Onderwerp : advies vooroverleg bestemmingsplan Rijksweg 21 Heerenveen

**Van:** ruimtelijkeplannen <ruimtelijkeplannen@tennet.eu>  
**Verzonden:** maandag 16 januari 2023 16:43  
**Aan:** Doelman, Steven  
**Onderwerp:** RE: vooroverleg bestemmingsplan 'Heerenveen-Rijksweg 21'

Onderwerp Advies RO – Ontwerp bestemmingsplan – Rijplaten/ transportbedrijf - Rijksweg 21, Heerenveen

**Van:** wateradvies@wetterskipfryslan.nl <zaken@wetterskipfryslan.nl>  
**Verzonden:** maandag 19 december 2022 17:19  
**Aan:** Doelman, Steven  
**Onderwerp:** [wetterskip 253573-cac59f] Aanvullend advies ruimtelijk plan 'Voorontwerp bestemmingsplan Rijksweg 21 Heerenveen'

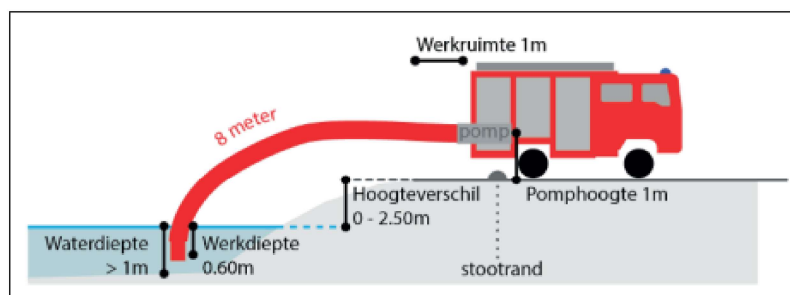
Kijkende naar het bluswater voor de eerste brandbestrijding in het plangebied ligt er, vanaf het perceel gerekend, op circa 900 meter afstand een brandkraan op een waterleiding met onvoldoende diameter. Ter hoogte van de rijksweg ligt wel een waterleiding, maar deze is van onvoldoende diameter.

Openwater dat aan al onze vereisten voldoet en waarmee een blusvoertuig zichzelf kan voeden is op voor het plangebied gelegen. De vraag is echter of de sloot in het bereik van onze zuigslang ligt. Een ander nadeel is dat aan het openwater opgesteld worden, waardoor dit te koste gaat van onze inzetdiepte en mogelijkheden om een binneninzet te doen.

De situatie voldoet daarmee - voor wat betreft de eerste brandbestrijding - niet aan de vereisten. In geval van brand zal het eerste blusvoertuig circa 1.500 liter in de tank tot zijn beschikking hebben. Dit is binnen enkele minuten verbruikt, waardoor een niet gebluste brand tijd heeft zich verder uit te breiden.

- Twee opstelplaatsen aan het openwater te realiseren die voldoen aan de onderstaande vereisten. Het is de vraag in hoeverre hiermee een binneninzet in het gebouw wel mogelijk wordt gemaakt, maar het zal wel kunnen bijdragen in het beperken van de verdere schade/ effecten van de omgeving.
